変更前	変更後	変更理由																																																															
<p>2.33 5・6号機 放射性液体廃棄物処理系</p> <p>(中略)</p> <p>2.33.2 5・6号機 仮設設備 (滞留水貯留設備)</p> <p>(中略)</p> <p>2.33.2.2 基本仕様</p> <p>(中略)</p> <p><u>c. (廃止) メガフロート (完成品)</u></p> <p><u>d. 水位警報</u></p> <p>(中略)</p> <p>(2) 移送設備</p> <p>a. 移送ポンプ (完成品)</p> <table border="0"> <tr> <td>台数</td> <td colspan="2">16台</td> </tr> <tr> <td>容量 揚程 台数</td> <td>13.8 m³/h</td> <td>20 m×3 台</td> </tr> <tr> <td></td> <td>20 m³/h</td> <td>33 m×2 台</td> </tr> <tr> <td></td> <td>20 m³/h</td> <td>54.4 m×5 台</td> </tr> <tr> <td></td> <td><u>20 m³/h</u></td> <td><u>65 m×1 台</u></td> </tr> </table> <p>(追 設)</p> <table border="0"> <tr> <td>容量 揚程 台数</td> <td>13.8 m³/h</td> <td>20 m×1 台</td> </tr> <tr> <td></td> <td>24.2 m³/h</td> <td>65 m×1 台</td> </tr> <tr> <td></td> <td><u>20 m³/h</u></td> <td><u>65 m×1 台</u></td> </tr> <tr> <td></td> <td>13.8 m³/h</td> <td>13 m×1 台</td> </tr> <tr> <td></td> <td>35 m³/h</td> <td>43.2 m×1 台</td> </tr> </table> <p><u>(廃 止)</u></p> <table border="0"> <tr> <td>容量 揚程 台数</td> <td><u>20 m³/h</u></td> <td><u>35 m×1 台</u></td> </tr> <tr> <td></td> <td><u>12.5 m³/h</u></td> <td><u>35 m×3 台</u></td> </tr> </table>	台数	16台		容量 揚程 台数	13.

図-3 5・6号機 滞留水貯留設備 系統概要図

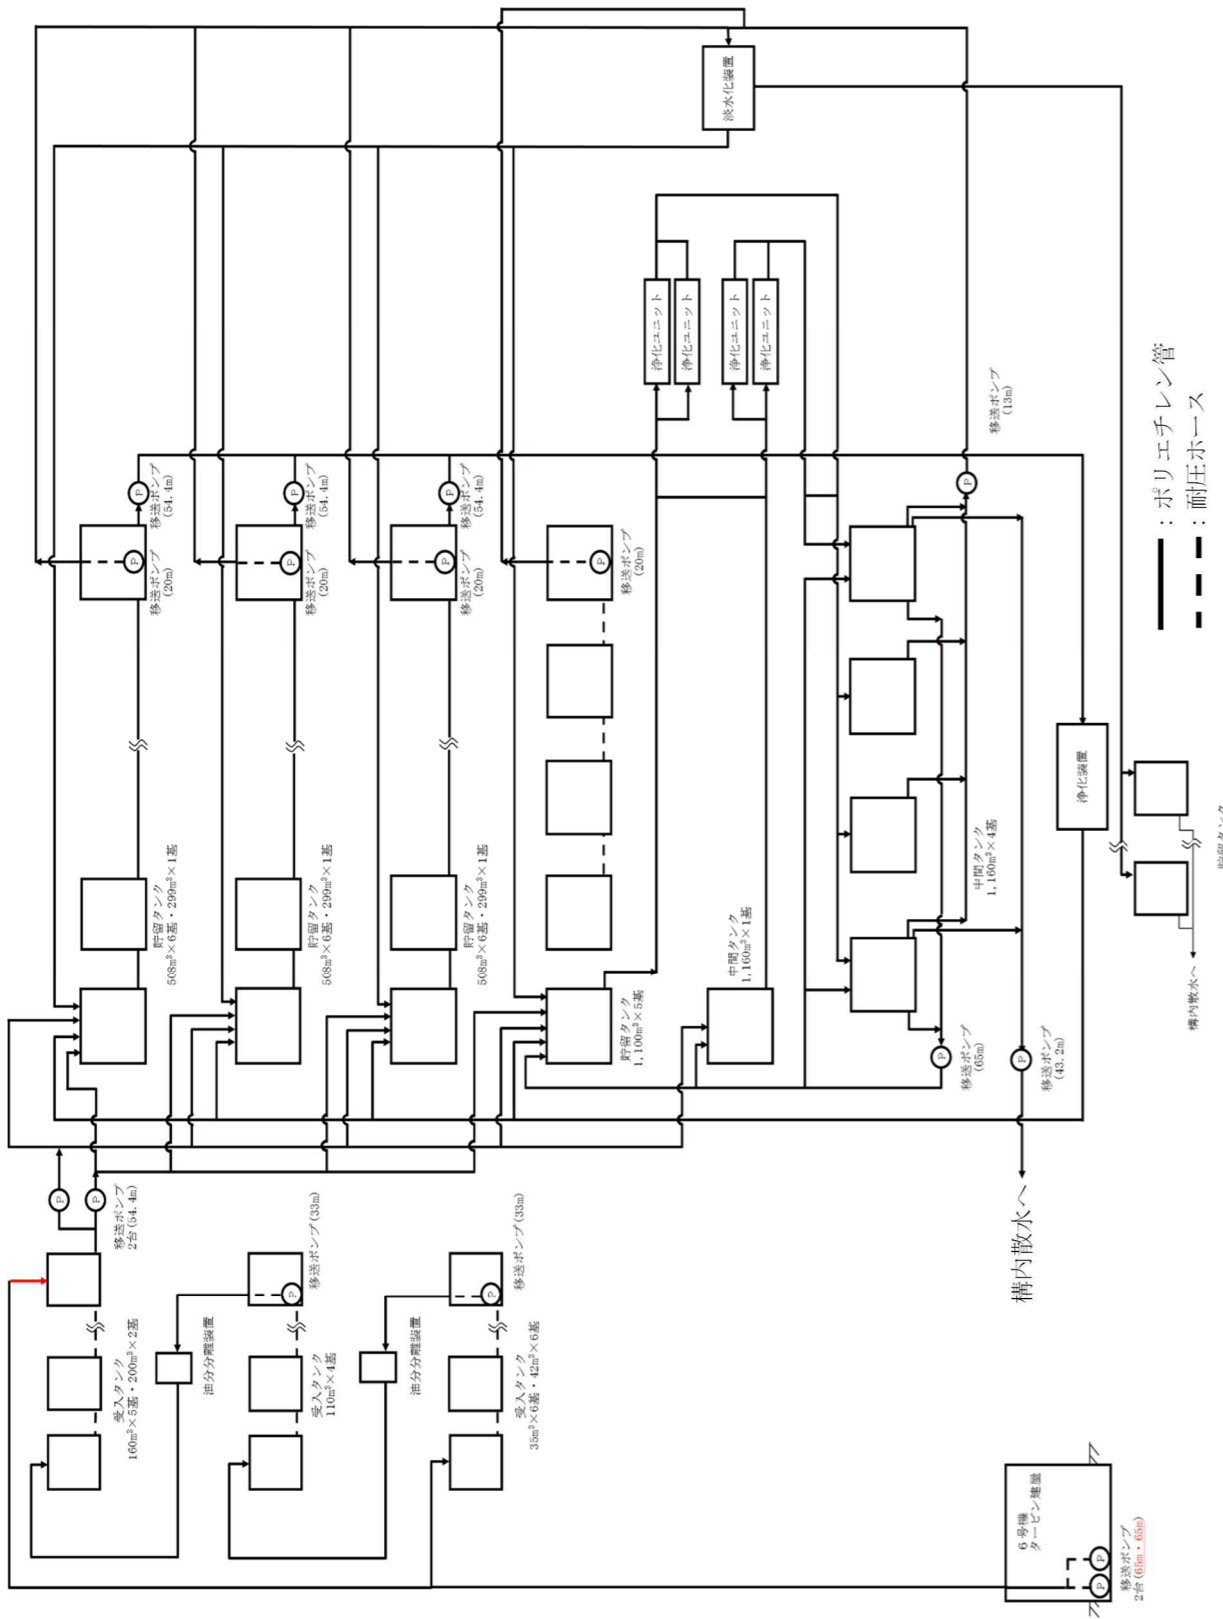
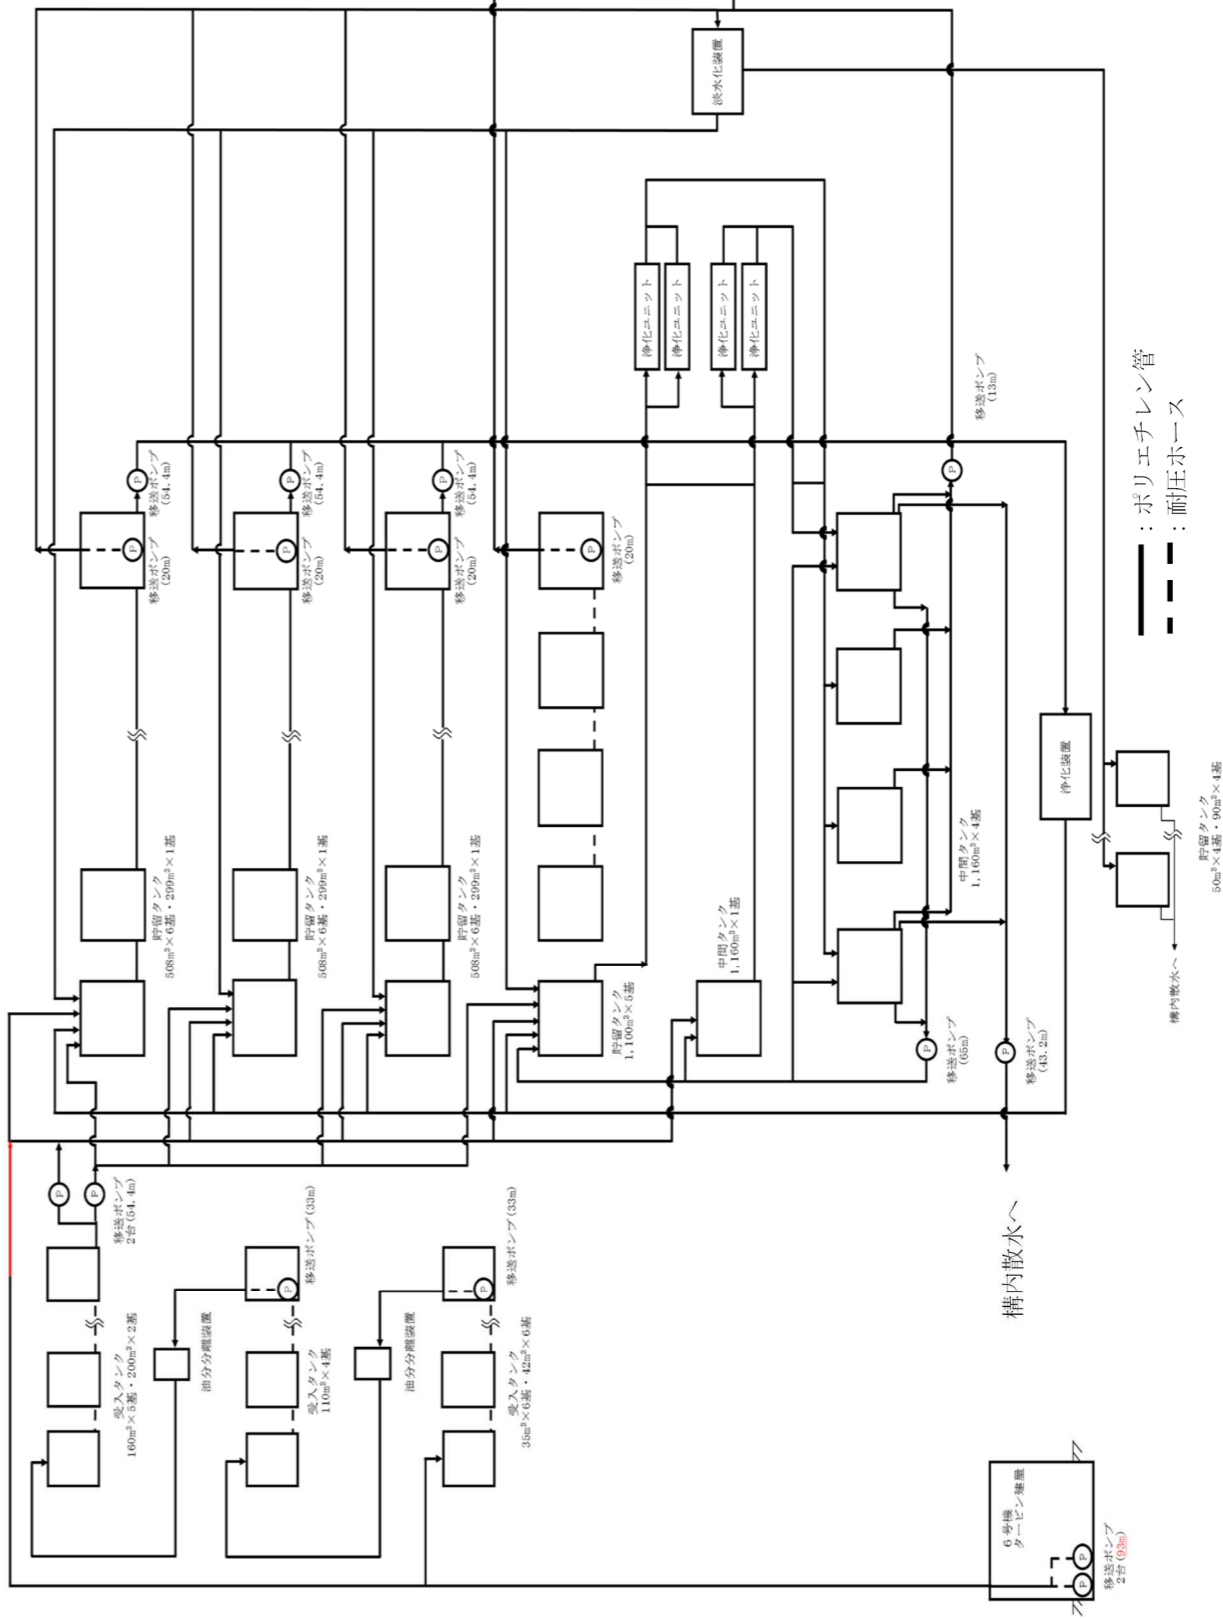
移送ポンプ及び移送配管改良に伴う、図面の変更

図-4 5・6号機 滞留水貯留設備 全体概要図

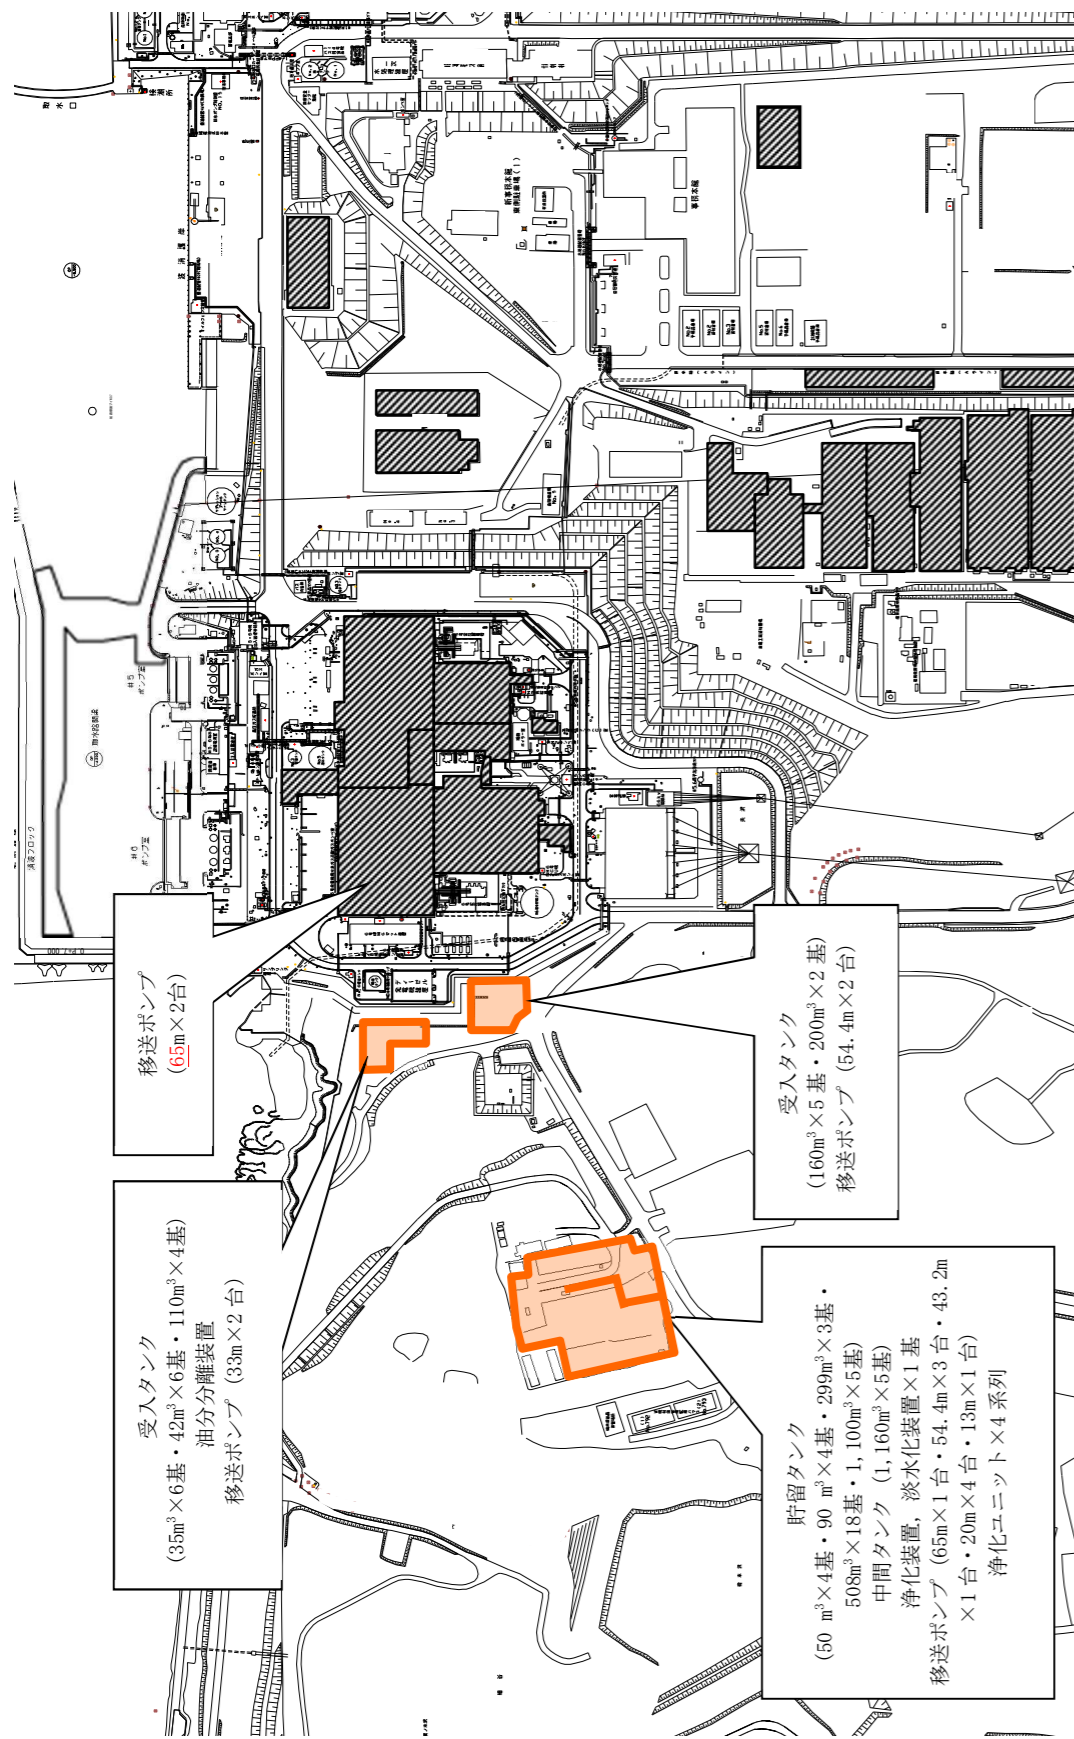
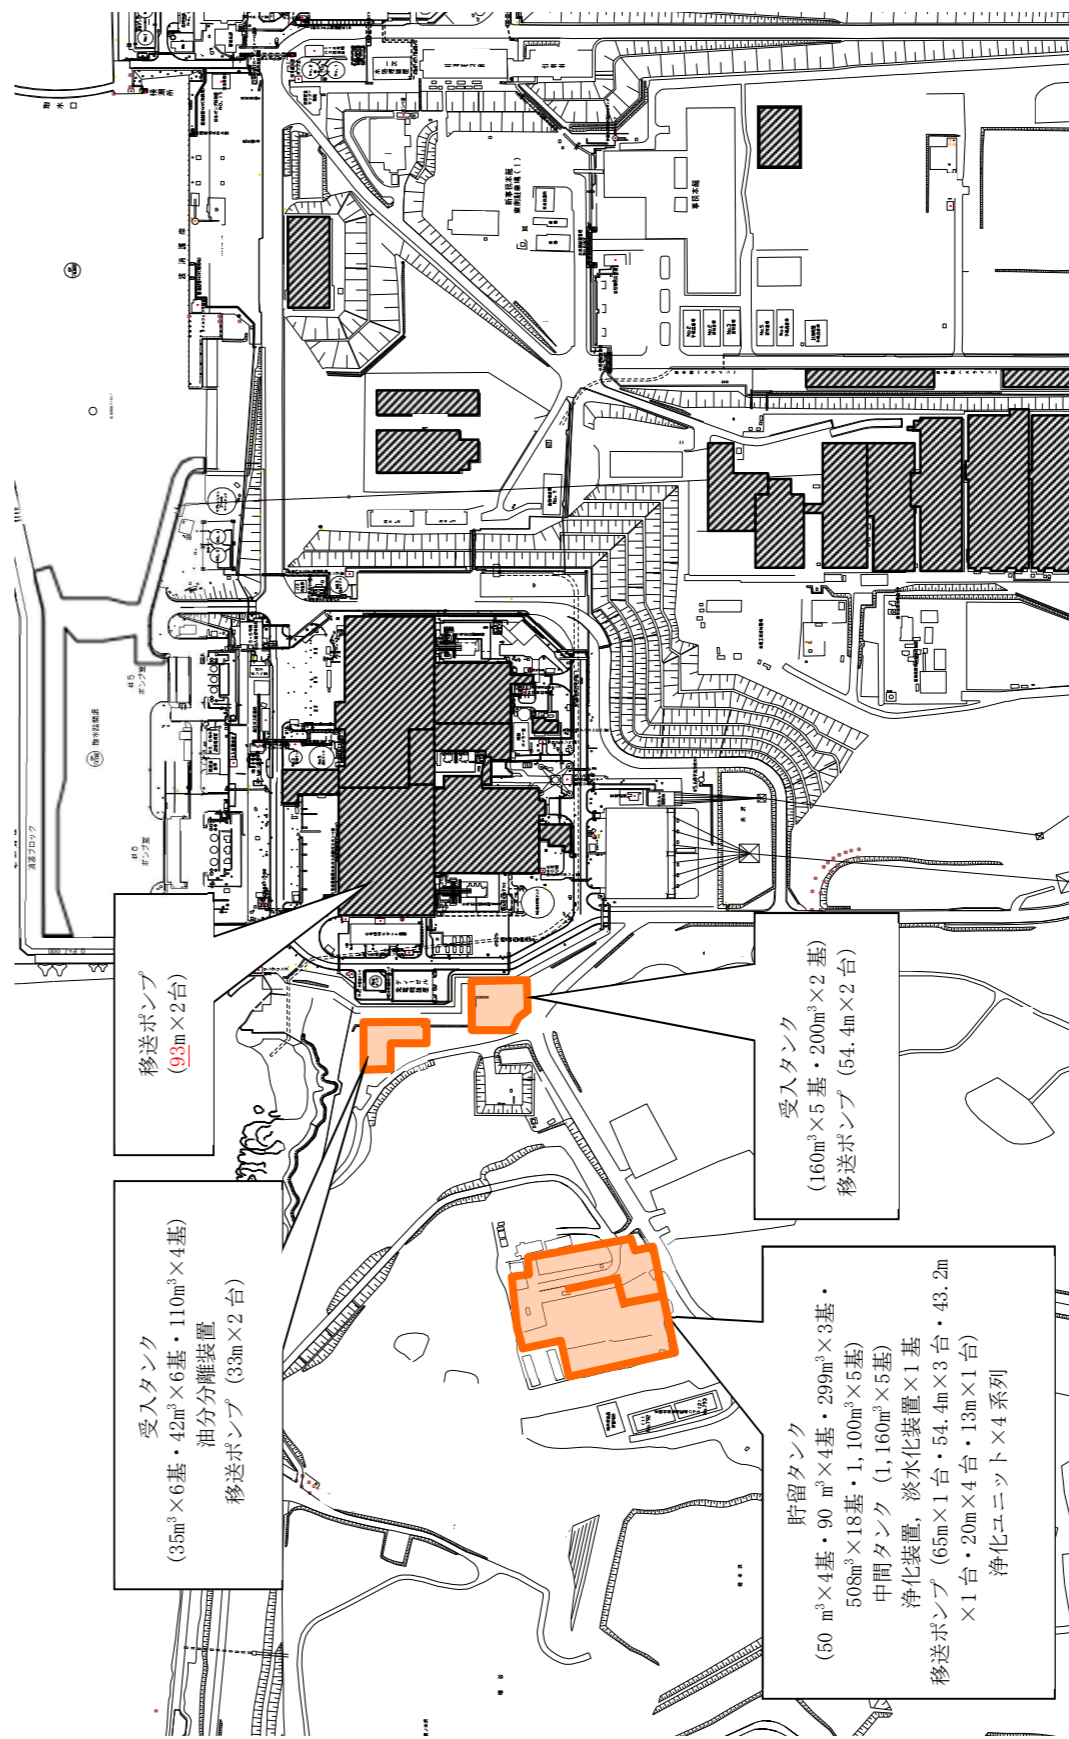
移送ポンプ改良に伴う、図面の変更
